改善箇所説明図

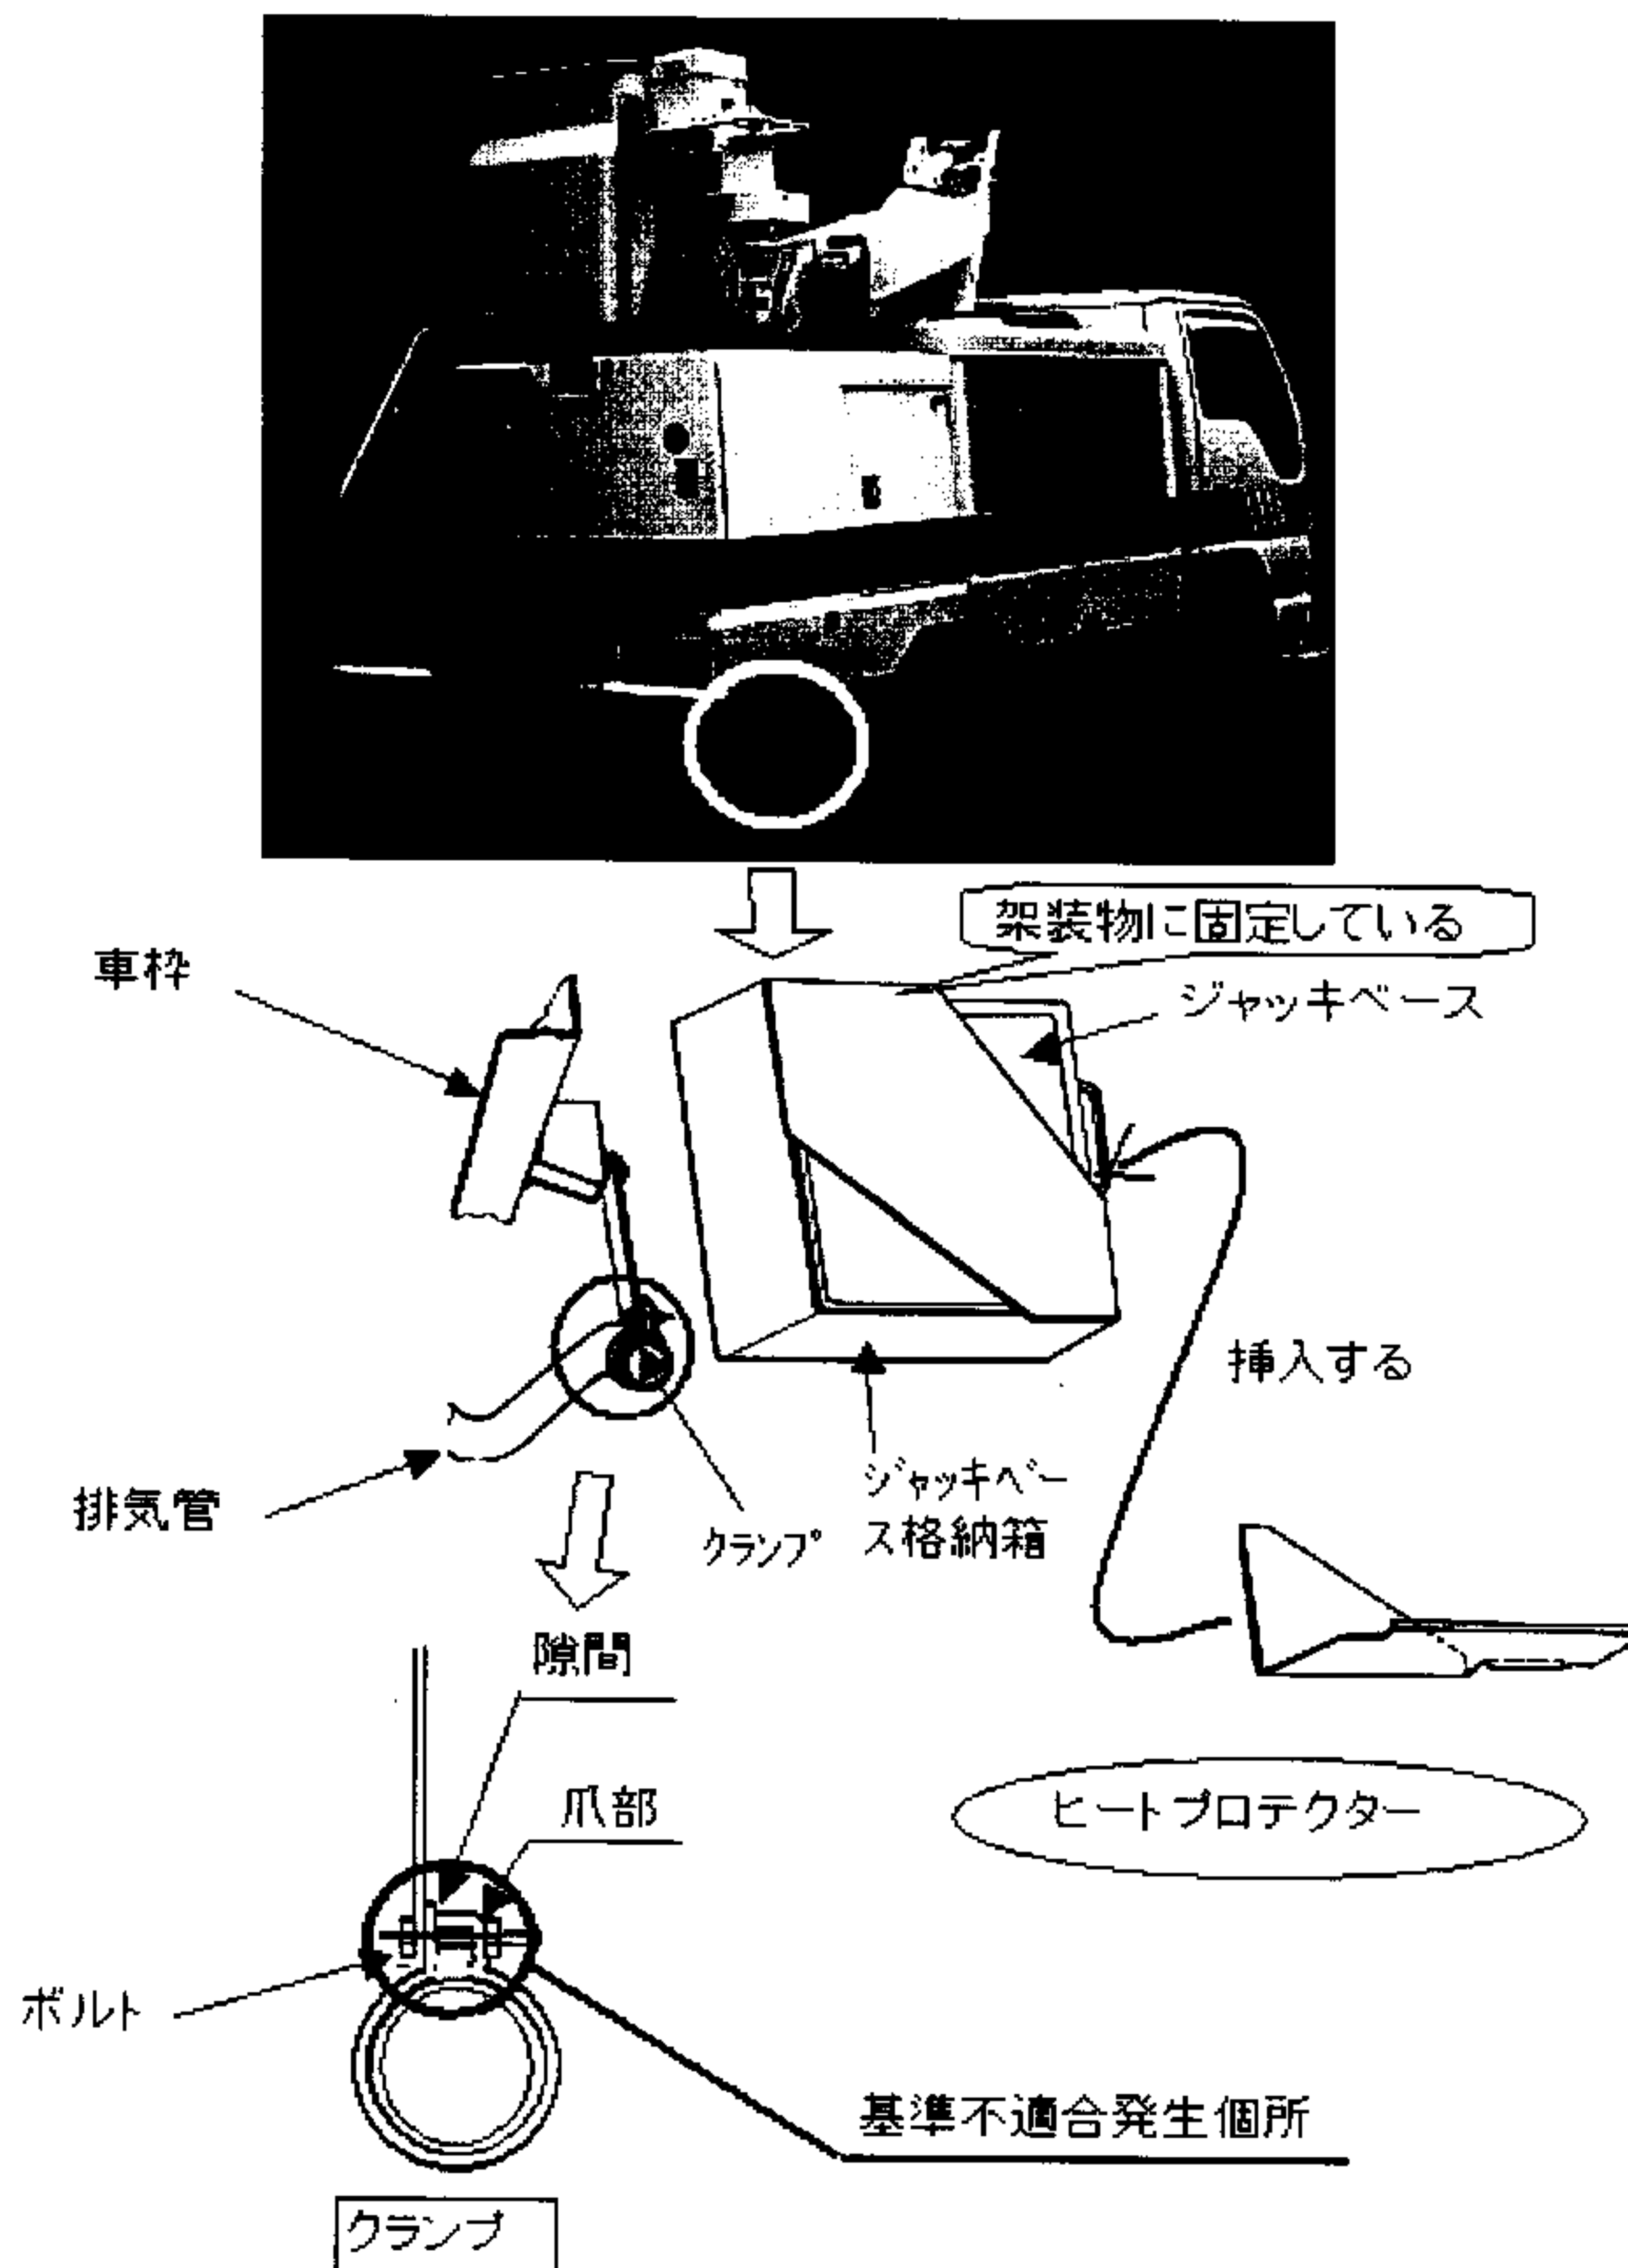
高所作業車において、排気管の取付け作業が不適切なため、クランプの爪部に隙間が生じているものがある。そのため、そのまま使用を続けると、当該クランプのボルトが折損して排気管がずれ、近くに格納されている木製ジャッキベースに直接排気ガスが当たり、ジャッキベースが焦げ、最悪の場合、火災に至るおそれがある。

全車両、排気管クランプの締め付け状況を点検し、爪部に隙間があるものはクランプを新品に交換する。また、ジャッキベース格納箱にヒートプロテクターを取り付ける。
